Ústí nad Labem 13. července 2022

Změna zadávací dokumentace č. 1 k veřejné zakázce malého rozsahu s názvem „Hotel Větruše – oprava podlah tanečního sálu + svatebního a promočního salónku“

PODLAHY 2.NP

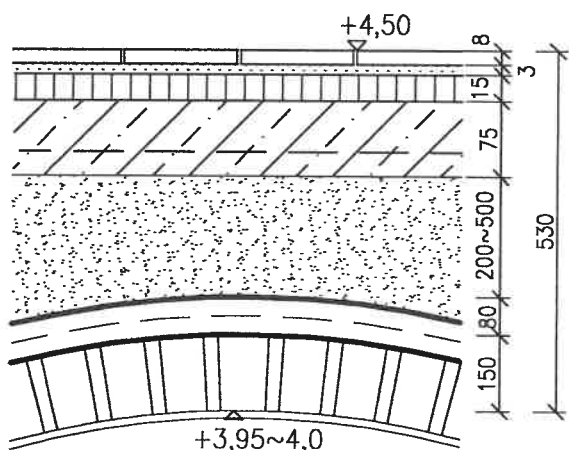
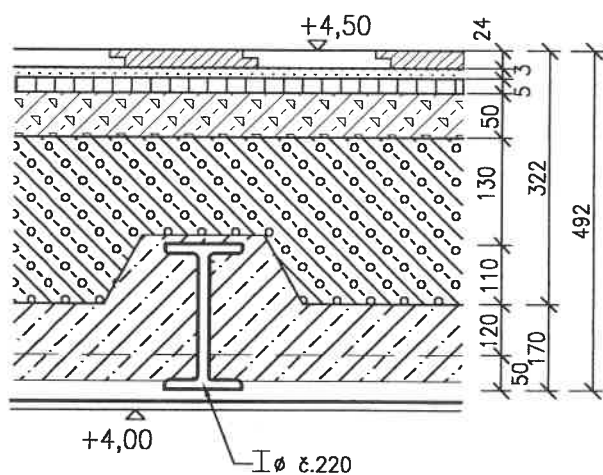
- V cenovém rozpočtu položka 51 bychom doporučili změnu dřeviny Buk na Dub . Dřevina DUB je oproti buku rozměrově stabilnější a v rámci interiéru je vhodnější DUB díky své kresbě a odstínu
- Návrh podlahy: Rozměr vídeňské kazety MASIV DUB 21x610x610 mm spojené perem drážkou
- Prosíme o vyjádření zda je možné zaměnit.
- dále žádáme o doplnění stávající podlahové konstrukce – řez (zda se jedná o dřevěný rošt nebo stěrkanou betonovou mazaninu)

Zadavatel změnil v příloze č. 5 - Výkaz výměr položku 51. Tato položka nově zní: „*parkety masivní kazetové tl 20mm – DUB*“.

Zadavatel zároveň níže doplňuje výkresy stávající podlahové konstrukce.
